N/Réf : JRO-APL-05011
Assainissement ROIRAND / Cne Haute Goulaine

Objet : Transmission de pièces à Monsieur l'Expert.

Objet : assainissement extérieur actuel en
décembre 2004

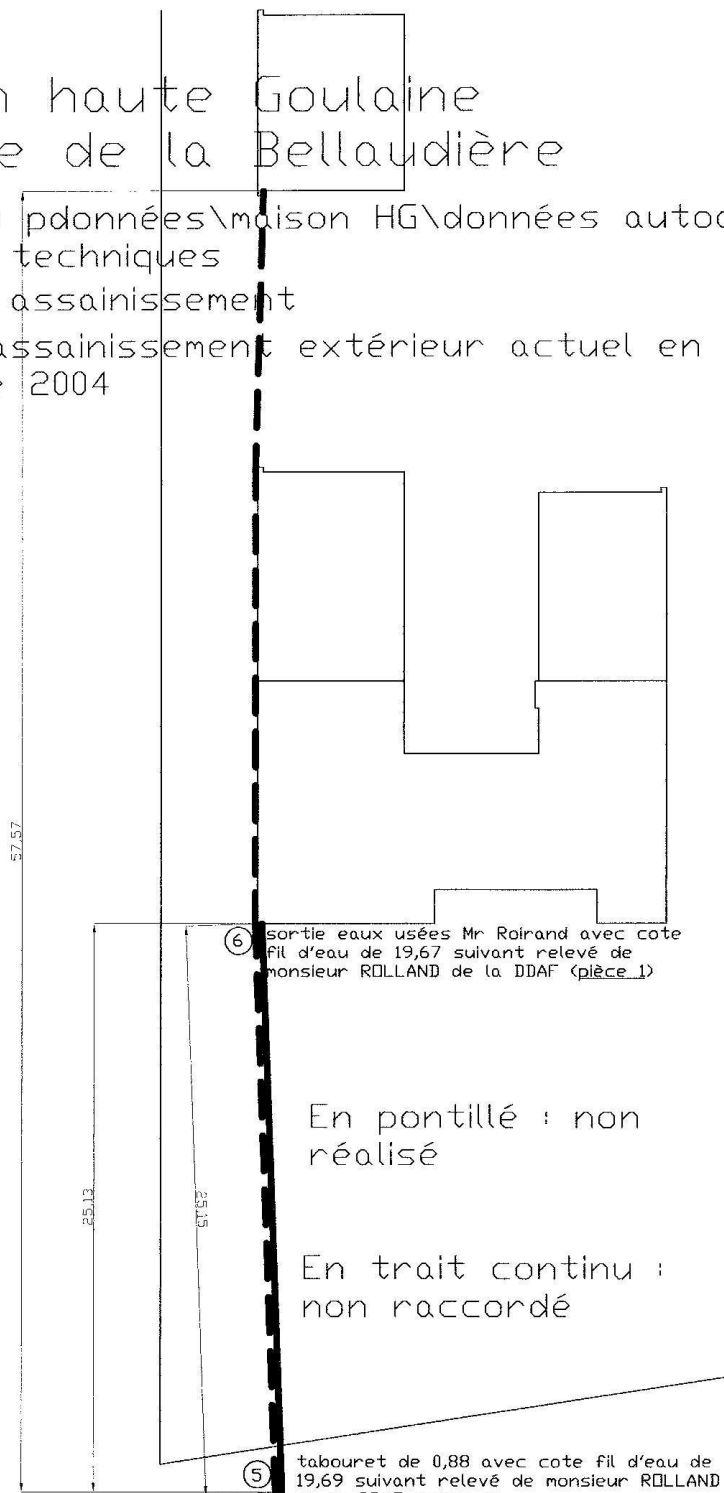
Si un tabouret de 1,30 n'a pu être installé c'est qu'il manquait de la profondeur en ③ mais nullement parce que la canalisation d'assainissement aurait rencontré la canalisation d'eau de 0,16.

1) La cote fil d'eau avec un tabouret de 1,30 serait de 19,27 en ③ :

Le tabouret en place est de 0,88 avec une cote fil d'eau de 19,69. La cote fil d'eau avec un tabouret de 1,30 serait donc : $19,69 - 1,30 + 0,88 = 19,27$

2) En partant de ③ pour relier le tabouret de 1,30 en ⑤ on ne rencontre pas la canalisation d'eau de 0,16 mais la canalisation d'assainissement est en contre pente et ce n'est donc pas réalisable.

Pièce 4

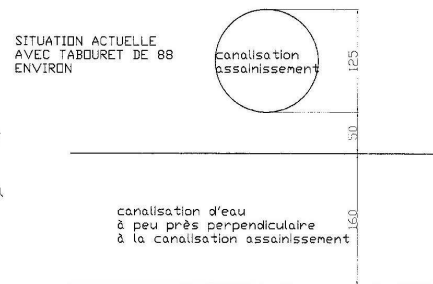
Ce plan que j'ai réalisé résulte de mesures que j'ai prises en présence de Monsieur Prenaud, Expert.
Il indique les cotes de croisement de la canalisation EU et de la canalisation d'eau.

pièce 5 : Relevé topographique de Mr Paquereau le 20/06/20003

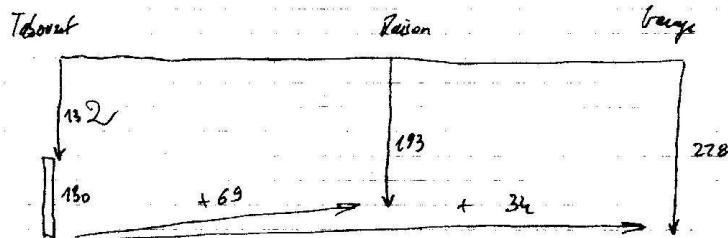
La pièce 5 et la cote de fond de tabouret actuel de 0,88 nous permettent de déduire la cote fil d'eau de l'annexe : $19,69 - 1,30$ (tabouret pièce 5) + 0,88 (tabouret actuel) + 0,34 (dénivelé pièce 5) = 19,61.

Pièce 6 Dessiné par Joseph Roirand décembre 2004

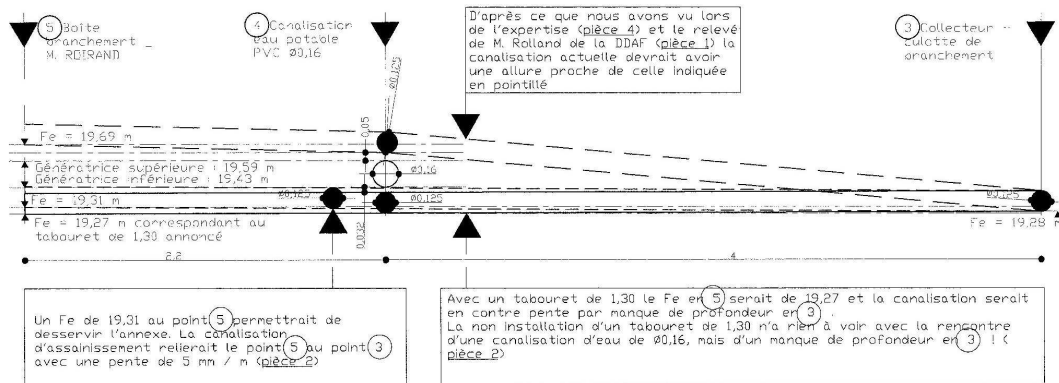
Le relevé de monsieur Rolland de la DDAF (pièce 1) me permet de dire que mon annexe aurait pu être desservie par un tabouret plus profond au même emplacement que le tabouret actuel.

1) La cote fil d'eau la plus profonde possible en ⑤ (pièce 1) peut être 19,31 :

La boîte ⑤ se raccorde par l'intermédiaire d'une canalisation de diamètre 0,125 en ③ à la canalisation de diamètre 0,16. En ③ la cote fil d'eau est de 19,28. On peut noter que la pente entre ① et ② est de $(19,40 - 19,28) / 38,83 = 3 \text{ mm / m}$.

Considérons une pente de 5 mm / m (pente adoptée par l'entreprise de maçonnerie Dosseul à l'intérieur de ma propriété) pour raccorder ⑤ à ③ d'une distance de 6,20 m (indiqué 6,50m dans pièce 1 (1)). Dans ces conditions la cote fil d'eau en ⑤ est : $(19,28 + (0,005 \times 6,20)) = 19,31$

Noter que c'est bien la cote fil d'eau en ③ qui limite la profondeur en ⑤ .

2) Avec cette cote de 19,31 le tuyau assainissement PVC de 0,125 reliant ③ à ⑤ passe en ④ sous la canalisation d'eau de 0,16 en l'affleurant :

La distance ⑤ à ④ est d'environ 2,20 m (1) soit un dénivelé de $0,5 \times 2,20 = 0,01 \text{ m}$. Ce qui fait que le fil d'eau est 19,30 en ④ et entraîne que la génératrice supérieure de la canalisation d'assainissement est à $(19,30 + 0,125) = 19,43$ et vient donc affleurer la génératrice inférieure de la canalisation d'eau .

Cette démonstration souffre de ce que je ne sais pas si la cote fil d'eau est celle d'une génératrice inférieure ?

remarque importante : Me préciser ce qu'est la cote fil d'eau car pour l'instant je l'ai assimilée à une génératrice inférieure ce qui peut fausser les commentaires.
